**CIRCULAR N° 5**

**LICITACION PRIVADA NACIONAL N°8/2018 - EXPTE. TRE-SOF-0000703/2017**

“LICITACIÓN PRIVADA NACIONAL PARA LA CONSTRUCCION DE CAMPAMENTO DE CUADRILLAS DE VIAS-ESTACION ALEJANDRO KORN – KM 39,485”.

**ACLARATORIA CON CONSULTAS**

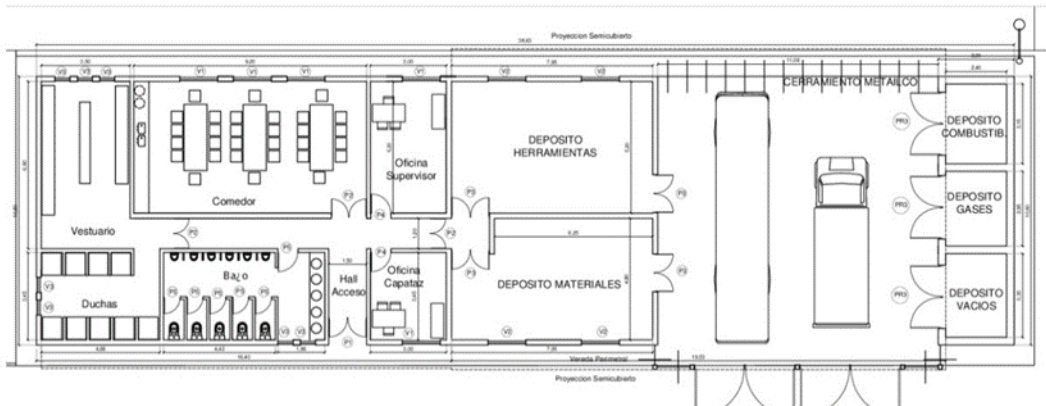
**Consulta N°2:**

¿La “Vereda de Acceso Personal” que está indicada en la planta del Plano de Anteproyecto, qué indicación hay sobre ella? Por favor aclarar superficie y materiales.

**Respuesta N° 2:**

La vereda perimetral deberá bordear el edificio principal, así como a la sala de seguridad (es la que esta especificada en el ítem 9.14.2.4). Se adjunta esquema de la vereda perimetral marcada en azul:
